川内1号機 廃棄物搬出設備設置工事 設計及び工事計画認可申請に係る設計変更の概要について

1. 概要

廃棄物搬出建屋の位置変更について

設計及び工事計画認可申請	第2-1図
川内原子力発電所第1号機	
通信連絡設備の取付箇所を明示した図面 廃棄物搬出建屋(EL.17.3m、EL.21.3m)	
九州電力株式会社

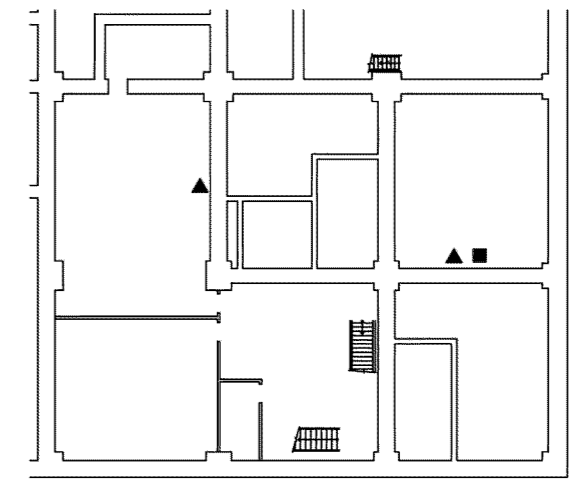
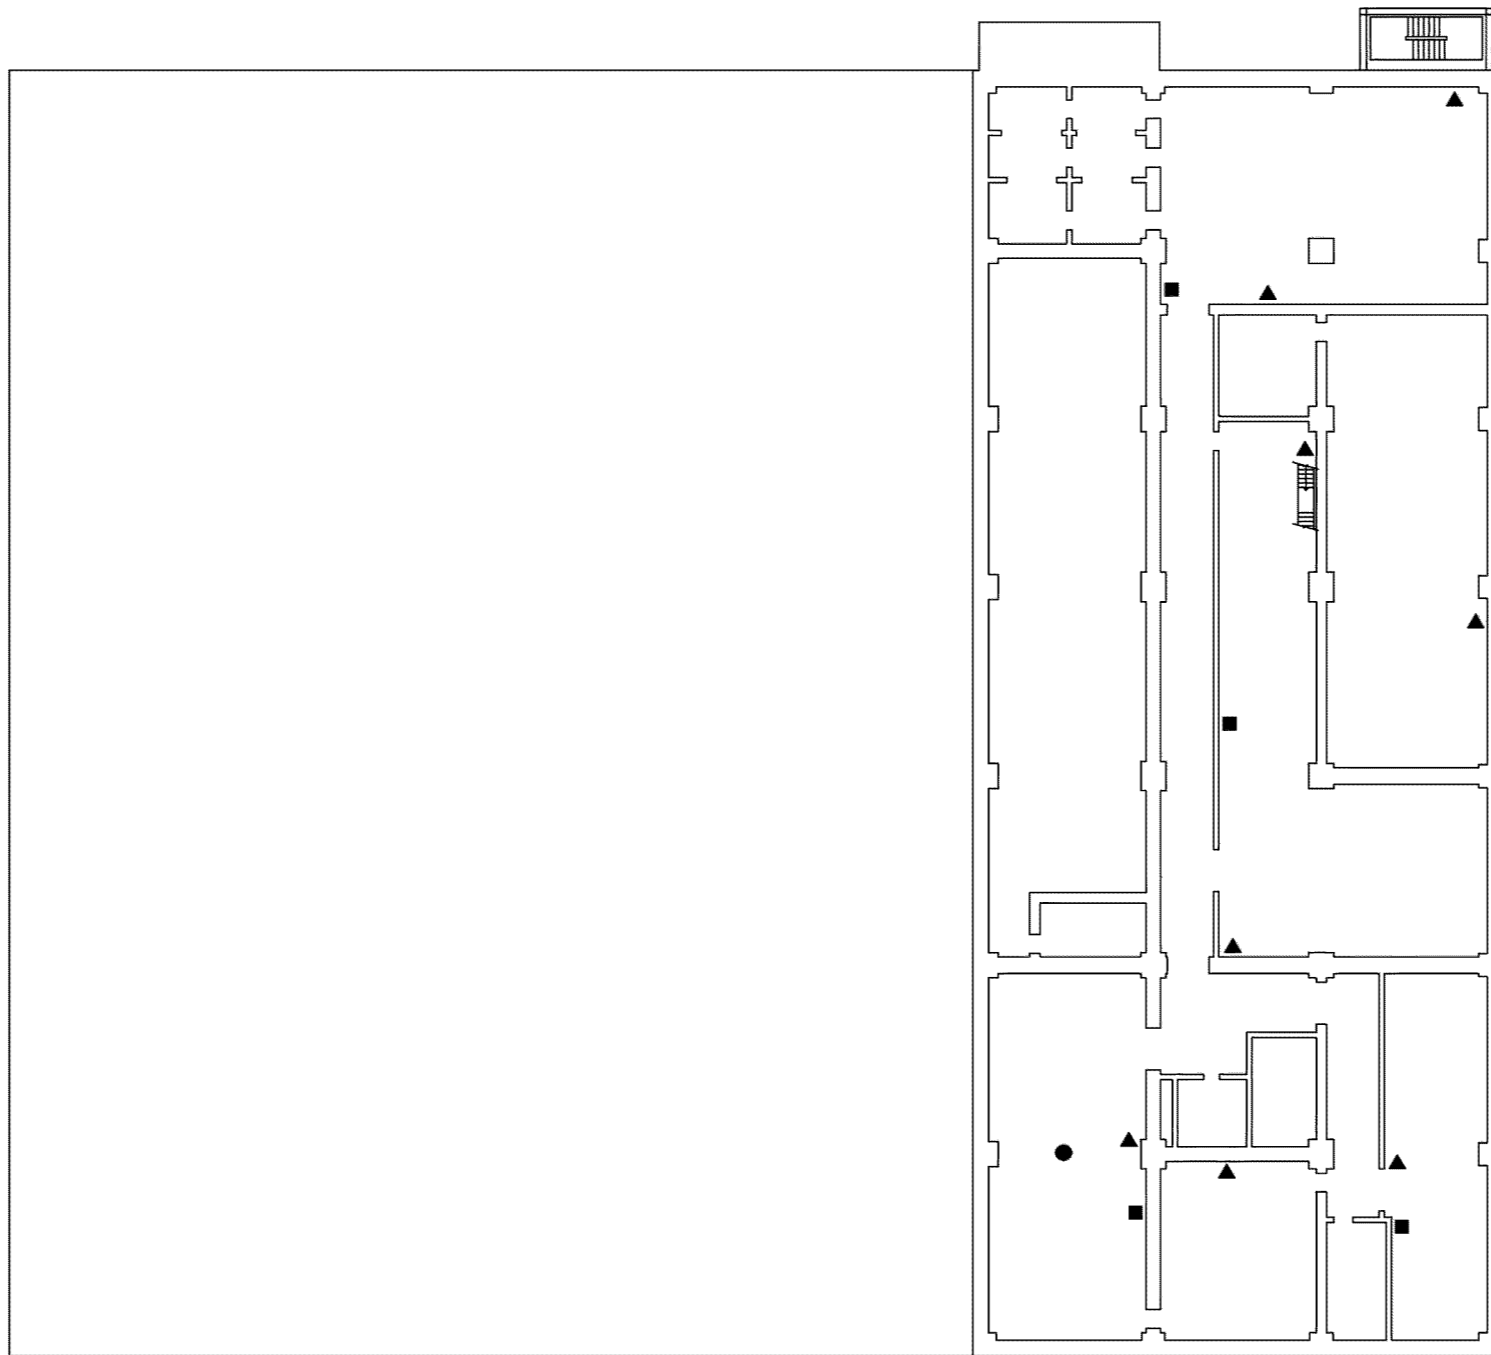
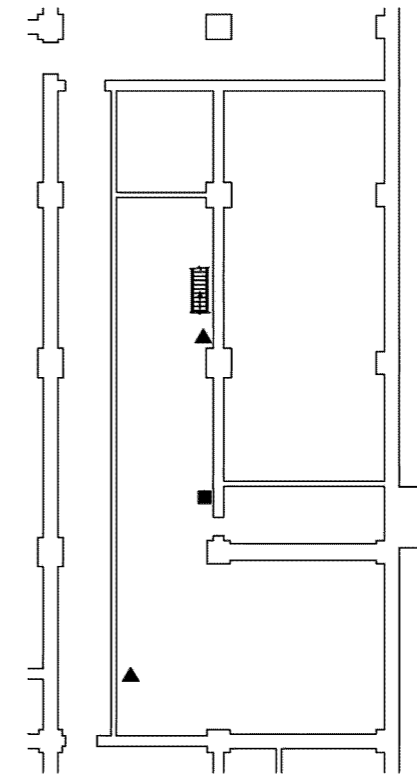
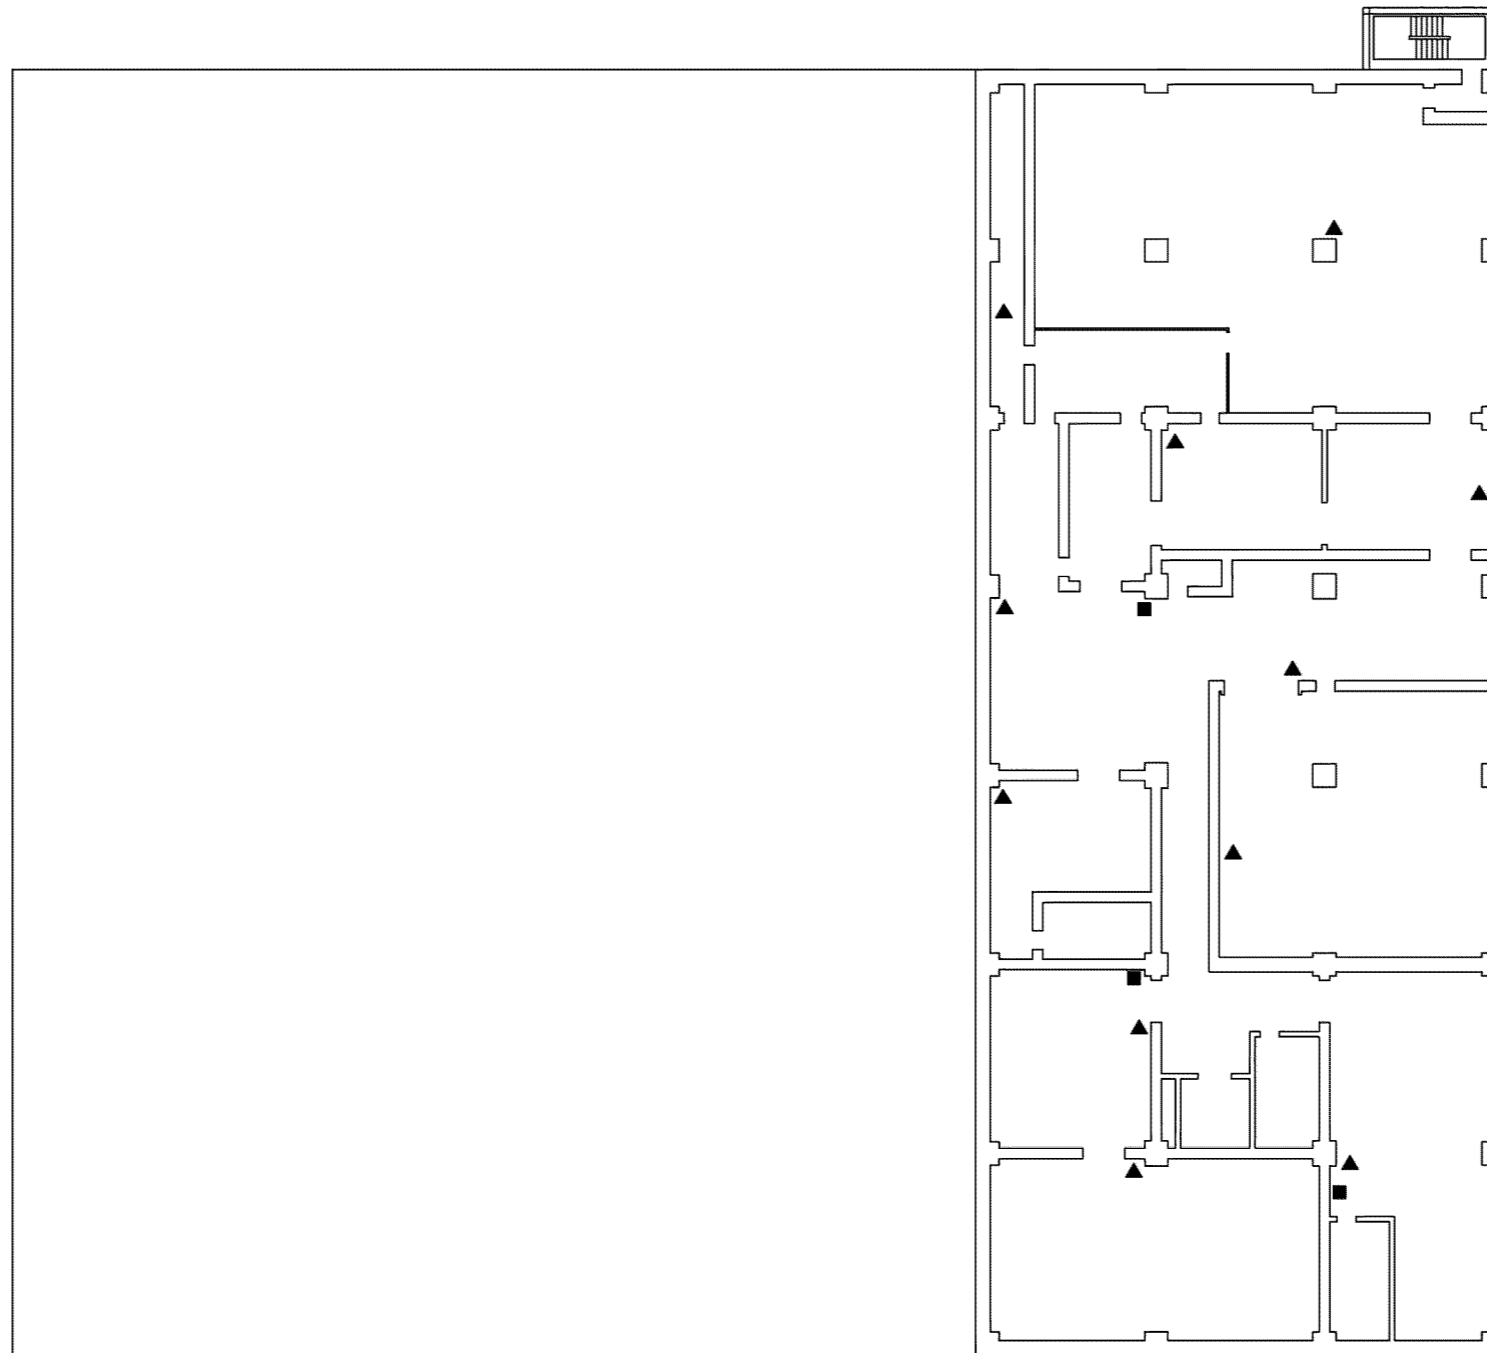
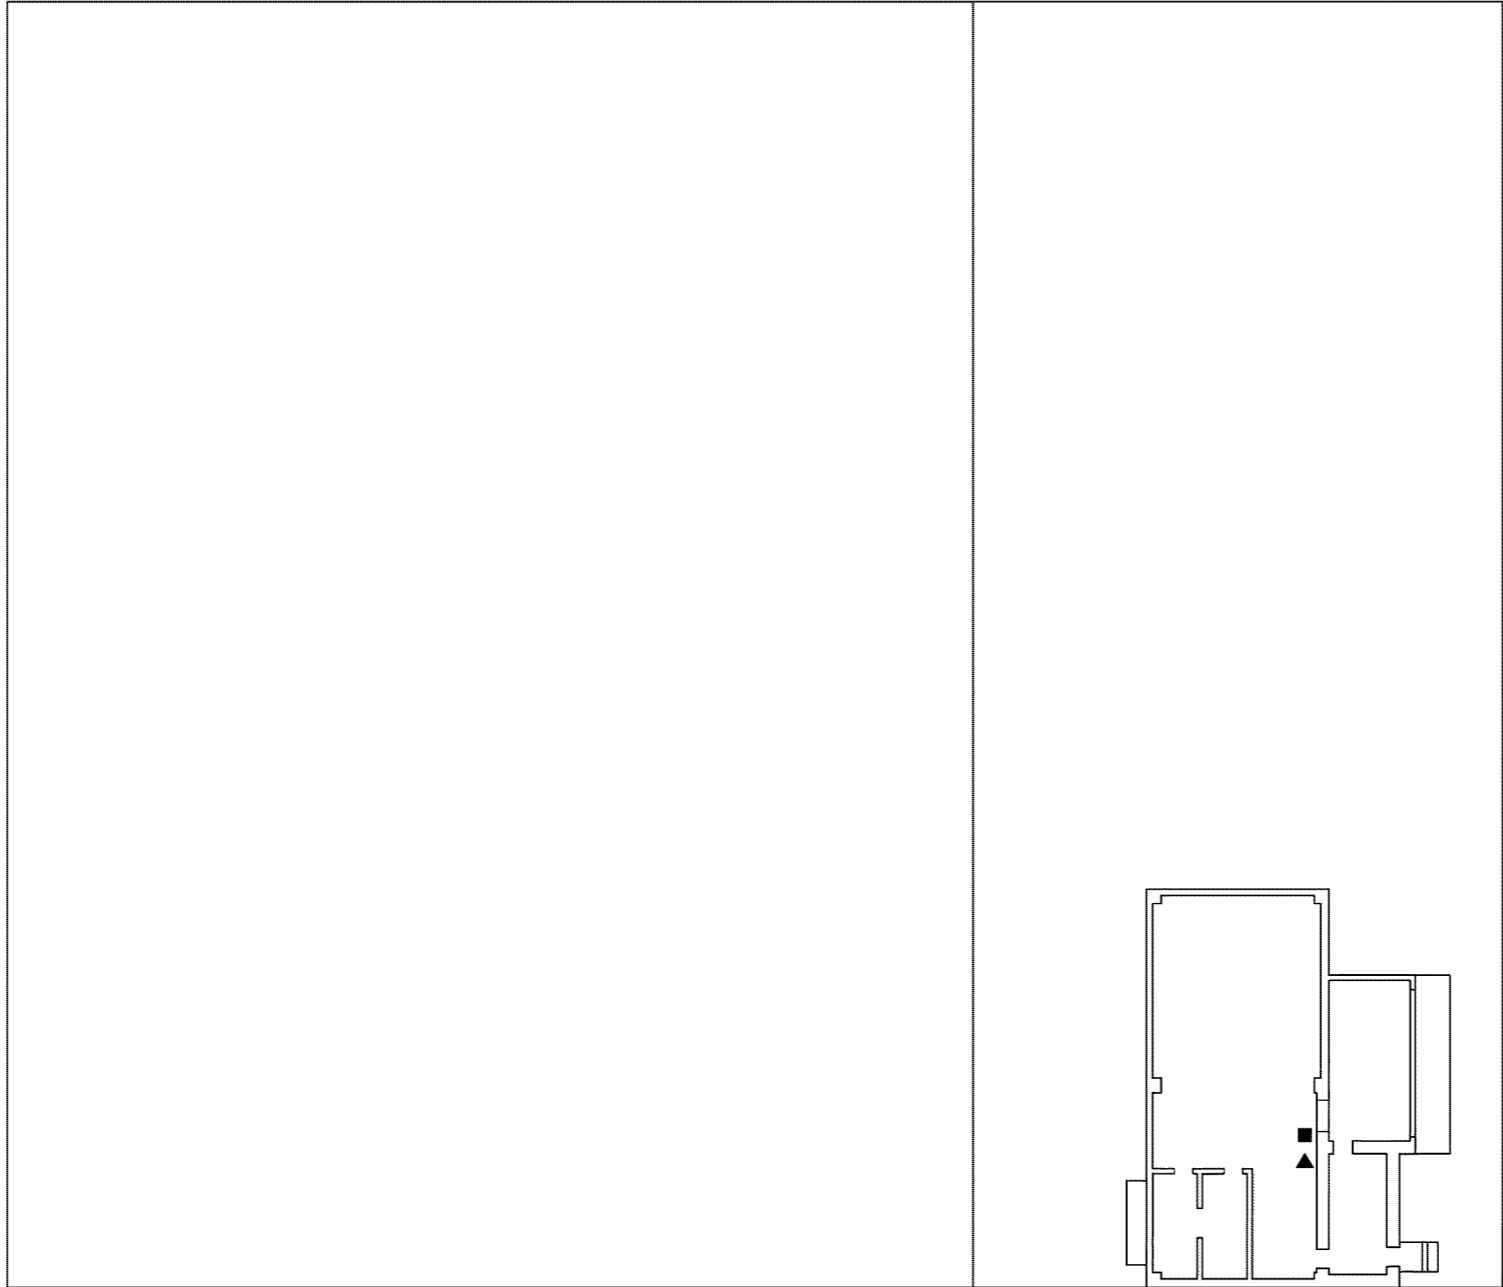
廃棄物搬出建屋内に設置するページング装置の配置について、設計方針には変更ないが、建屋内の機器配置等を踏まえ、配置計画を見直した。

このため、別紙3に示す設工認申請書の配置図を変更し、最新の状況を反映する。

設計及び工事計画認可申請 第7-3-3図

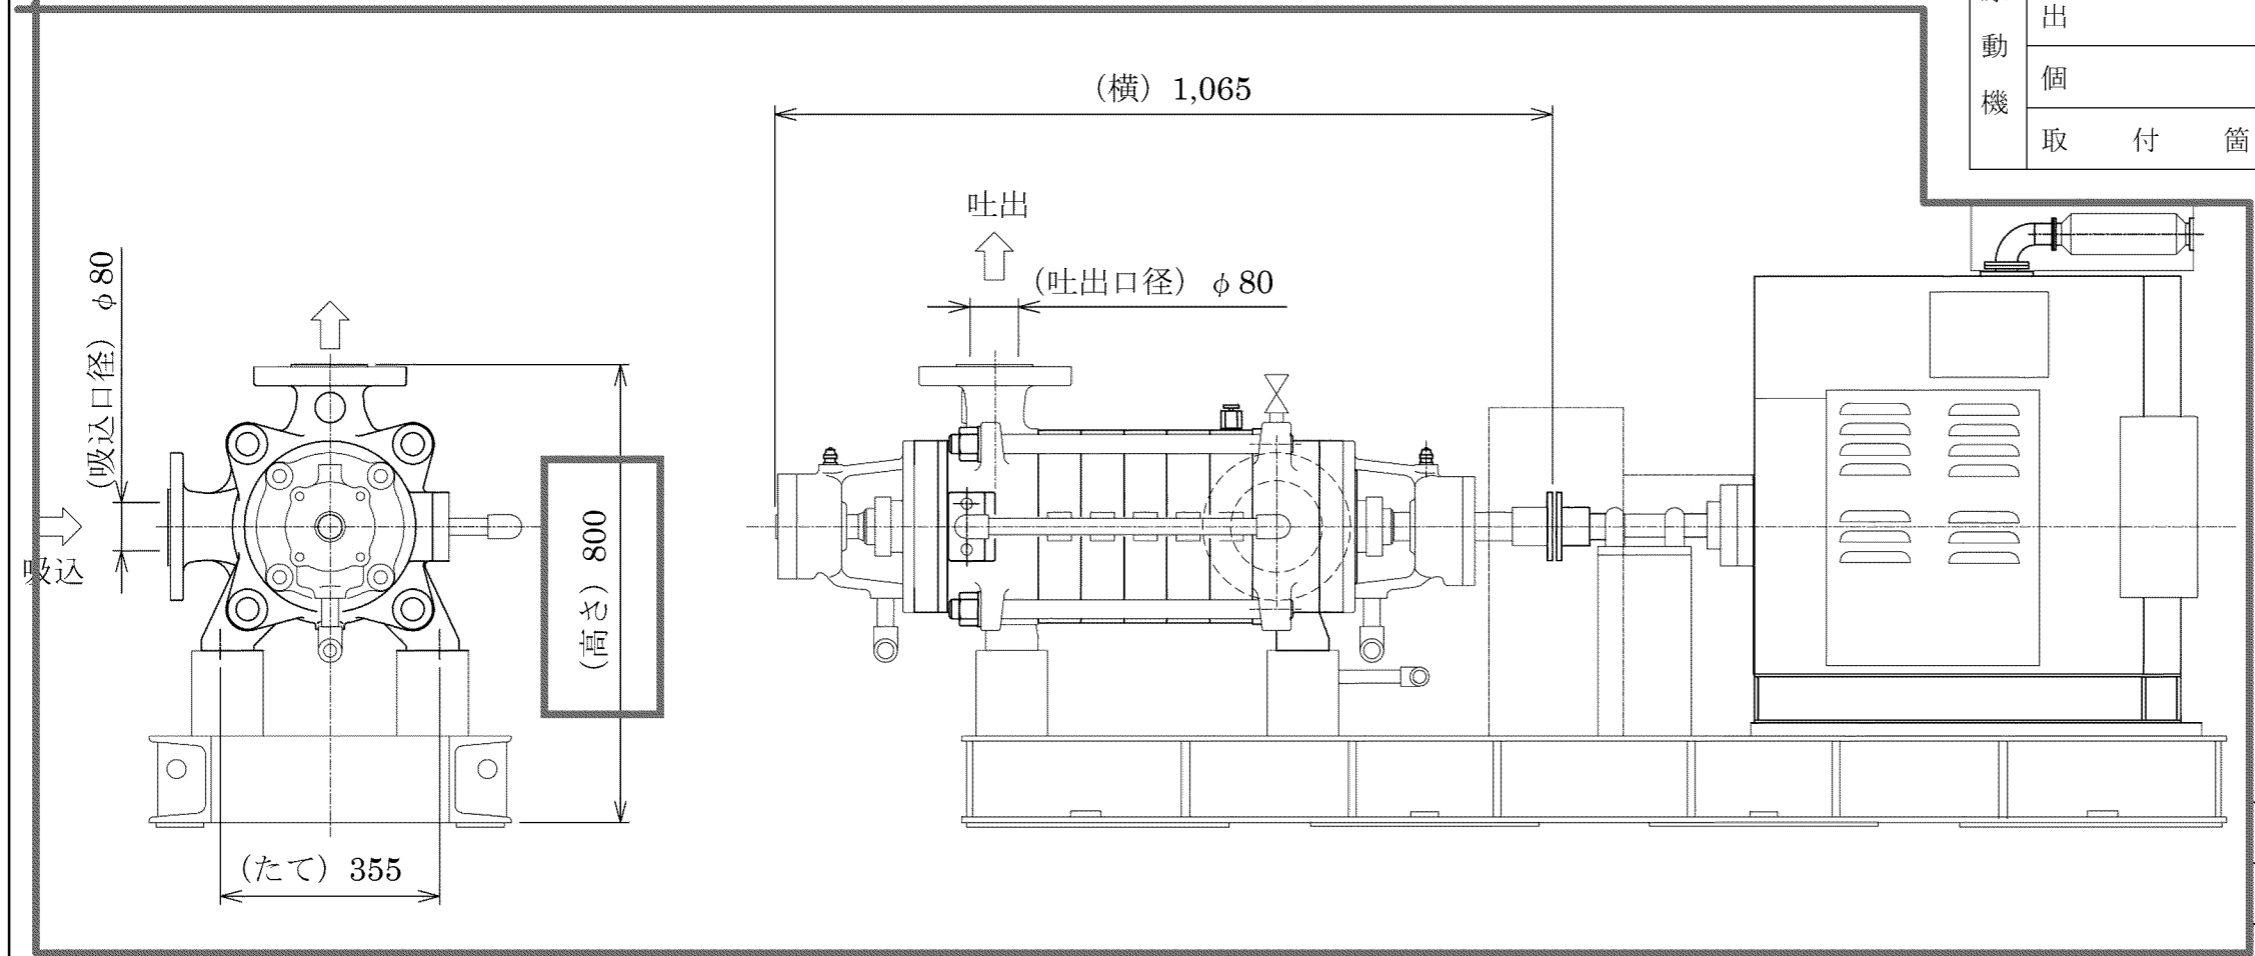
ディーゼル消火ポンプの原動機について、メンテナンス性（長期的な保守部品の確保等）の観点から、設工認申請時に採用を計画していたものと異なる機種に変更することとした。また、ポンプの機種に変更はなく、定格揚程、容量等も変更はないが、付属品の設計進捗に伴う変更もあるため、別紙4に示す設工認申請書の要目表（主要寸法）、添付図面等を変更し、最新の状況を反映する。

設計及び工事計画認可申請	第7-3-2図
川内原子力発電所第1号機	
その他発電用原子炉の附属施設 火災防護設備の構造図 (消火設備)	
廃棄物搬出設備電動消火ポンプ	
九州電力株式会社

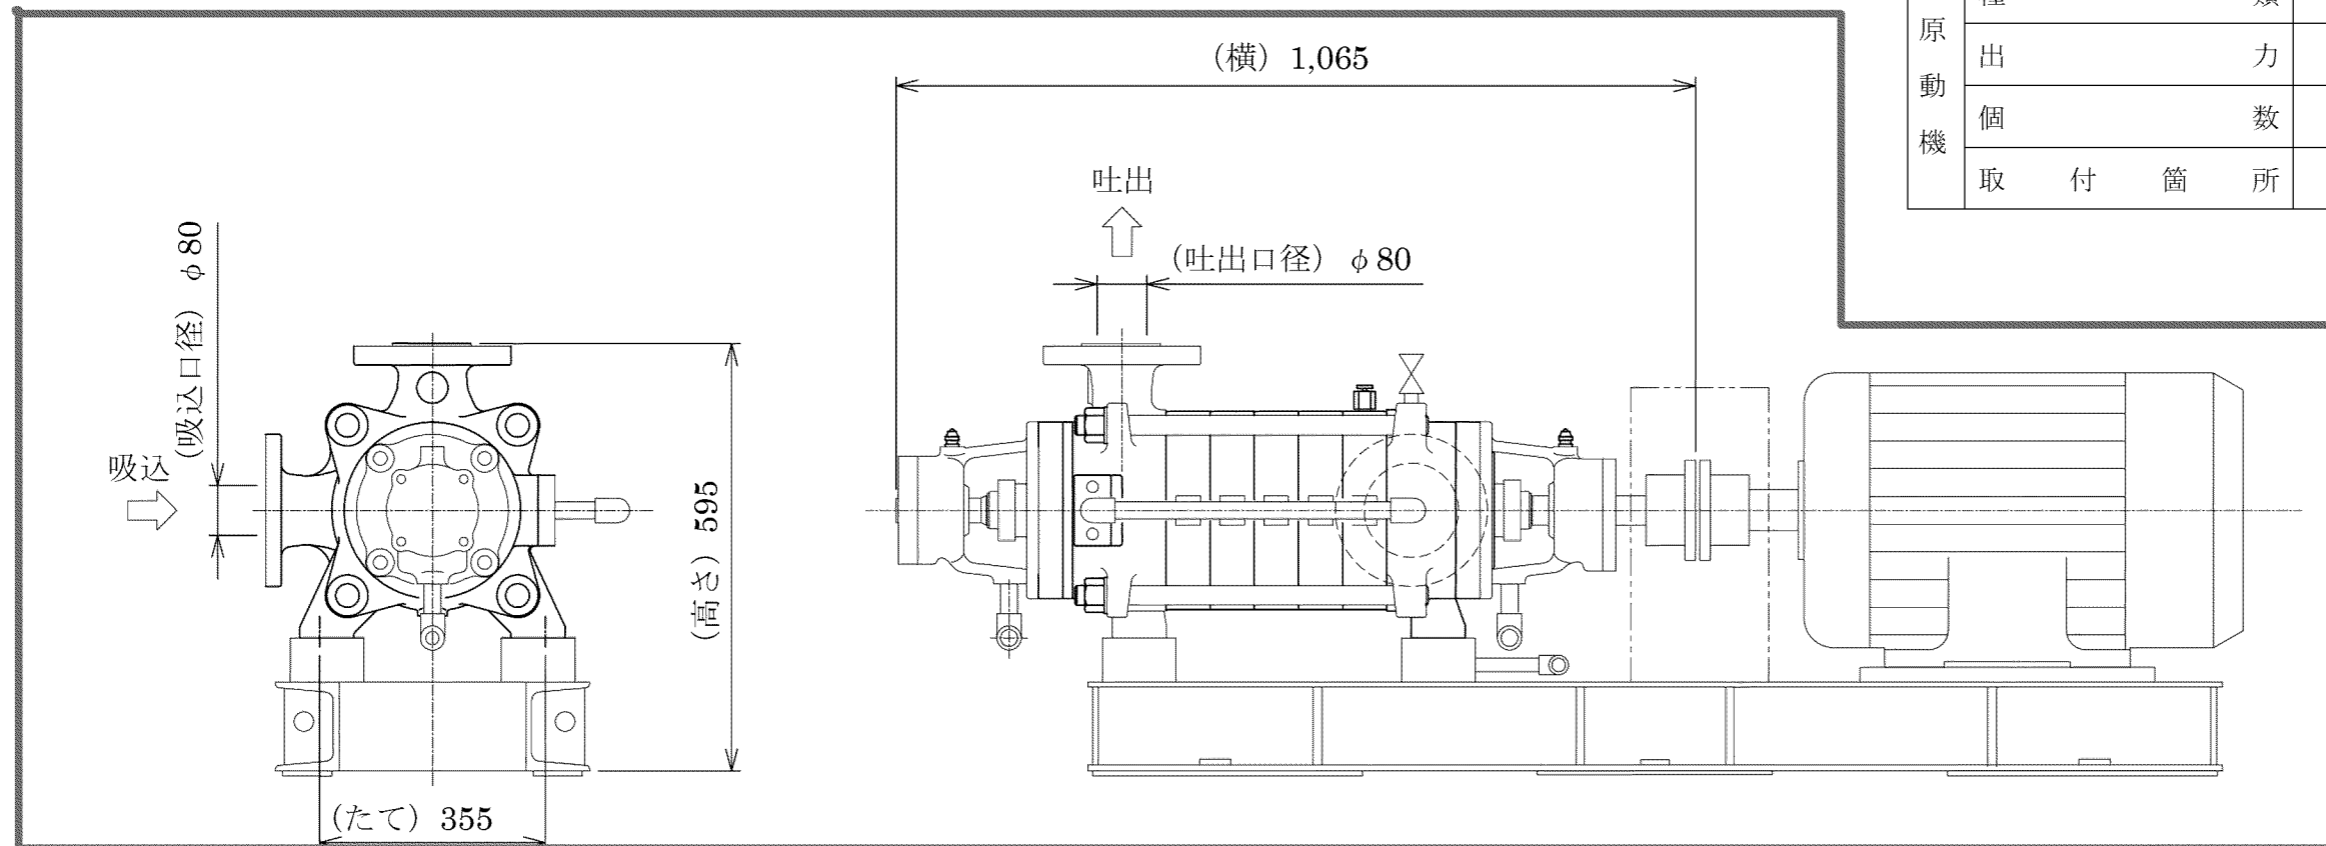
また、電動消火ポンプについて、ポンプ、原動機に設計変更はないが、ディーゼル消火ポンプと同様に付属品の設計進捗に伴う変更があるため、別紙4に示す設工認申請書の添付図面を変更し、最新の状況を反映する。
